MEMO

An: Stefan Wespi
Von: Katharina Göttgens, Nadine Feiger
Zur Kenntnis:
Projekt: GEP Massnahmen Haldenstrassen - Augrabens
Projektnummer: CHU1053.05
Betreff: Überprüfung Sohlstabilisierung Augrabens
Datum: Hünenberg, 08.12.2025

Abbildung 1: Längenprofil [1] mit Abschnitten zur Überprüfung der Sohlenstabilität

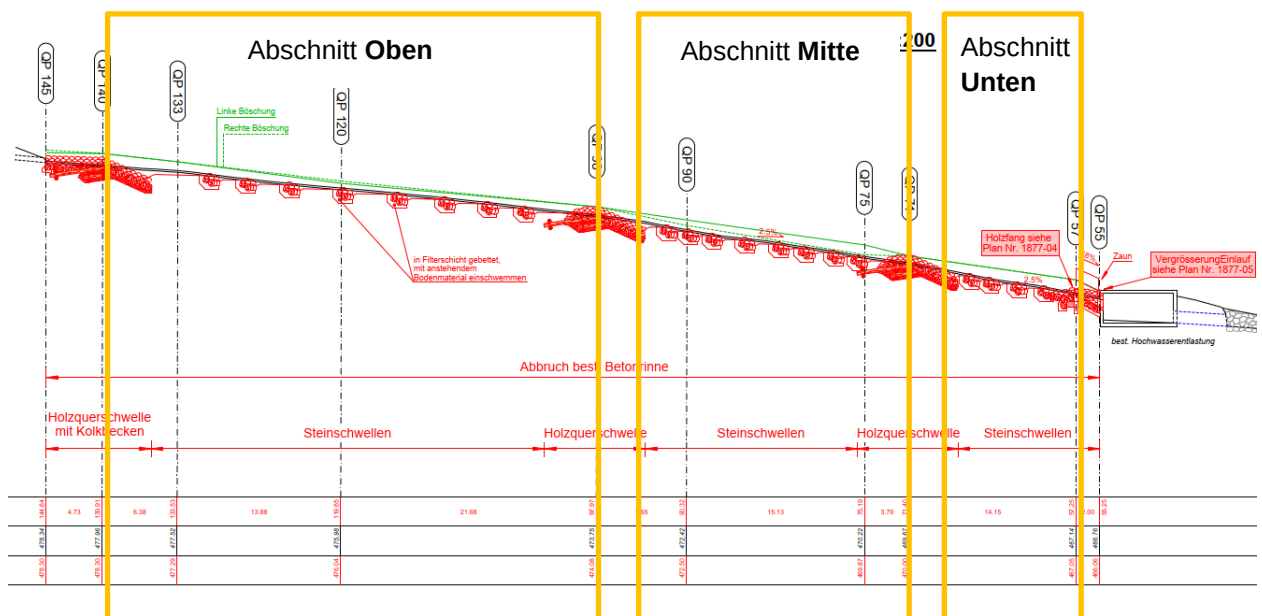
Der Ausbau des Gerinnes durch die Schubiger AG [1] ist als ausreichend zu bewerten. Es ist auf der gesamten Länge ein Geschiebetransport in geringem Masse bei einem HQ_{30} zu erwarten. Aufgrund der Limitierung des Abflusses durch die Zuleitung sind die zu erwartenden Abflüsse geringer als das HQ_{30} . Die Blöcke der Schwellen weisen gemäss Schubiger AG [1] eine Masse grösser als 200 kg auf. Diese sind für das Bemessungsereignis ausreichend.

Es ist kein weiterer Ausbau des Augrabens notwendig.
